Informazione Tecnica

Kit Catena TCK42CRD-06 - 2.5 YD25DDTi Differenze di progettazione tra FAI e Originale

TB0056

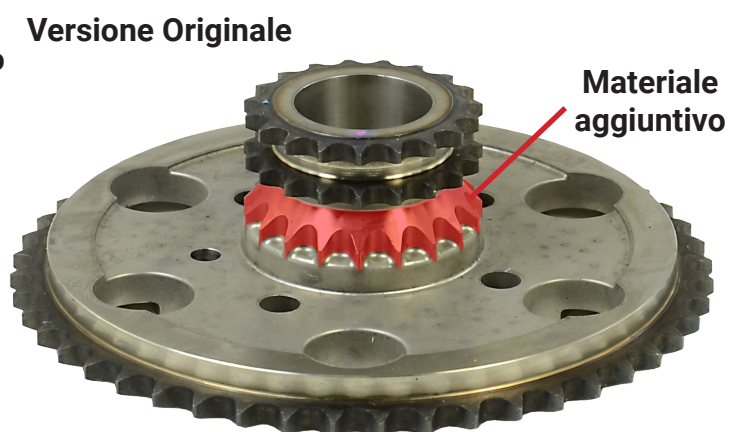
L'immagine sotto mostra la ruota dentata della pompa di iniezione che è stata prodotta da FAI rispetto al design originale del produttore.

La ruota dentata fornita da FAI è una sostituzione diretta, l'unica differenza sono il materiale e i metodi di produzione utilizzati durante la fabbricazione.

La ruota dentata FAI è rinforzata utilizzando acciaio forgiato anziché polvere di metallo. A causa della maggiore resistenza della versione FAI, la giunzione tra la ruota dentata duplex e quella simplex non necessita di materiale aggiuntivo, come indicato nella figura qui di seguito.
